**INFORME N° 454 - 2012- MEM-AAM/MPC/RPP**

Señor : Director General de Asuntos Ambientales Mineros
Asunto : Informe de Evaluación Final de la Modificación del Plan de Cierre de Minas de la unidad minera Atacocha de Compañía Minera Atacocha S.A.A.
Referencia : Escritos N°: 2147147, 2147803; 2173200 y 2184098.

Figura 4.1 Diagrama Fluvial de la Unidad Minera Atacocha

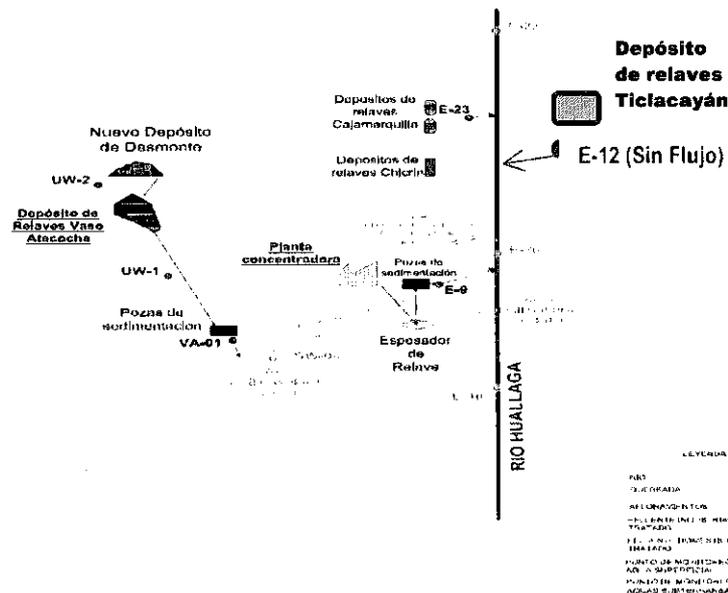
- 4. Precisar en un plano a escala adecuada en el que se pueda apreciar la ubicación de los componentes mineros de la unidad minera Atacocha, cuerpos de agua, ubicación de los puntos de monitoreo de efluentes industriales, domésticos, cuerpo receptor y calidad de las aguas subterráneas; precisando si están declarados y aprobados por el SIAM de la DGAAM- MINEM.

Respuesta: Adjuntó el Plano N° 03 - Plano General de la unidad minera Atacocha, en el que se puede apreciar los componentes mineros de la unidad minera Atacocha, cuerpos de agua, ubicación de los puntos de monitoreo de efluentes industriales, domésticos, cuerpo receptor y de aguas subterráneas, los cuales están aprobados a través de los diversos estudios ambientales de la unidad minera Atacocha.

Asimismo, en la siguiente Figura 4.1 Diagrama Fluvial de la unidad minera Atacocha muestran el manejo integral de las aguas actualmente en la unidad minera Atacocha, en el que se puede visualizar los principales componentes actuales en operación y los depósitos de relaves que son parte de la presente Modificación del Plan de Cierre de Minas, así como los sentidos del flujo de las fuentes de agua, sistema de tratamiento de efluentes, puntos de descarga final, y puntos aprobados de monitoreo de agua superficial, subterránea y efluentes tratados, cuyas fichas SIAM se presentan en el Anexo 2.
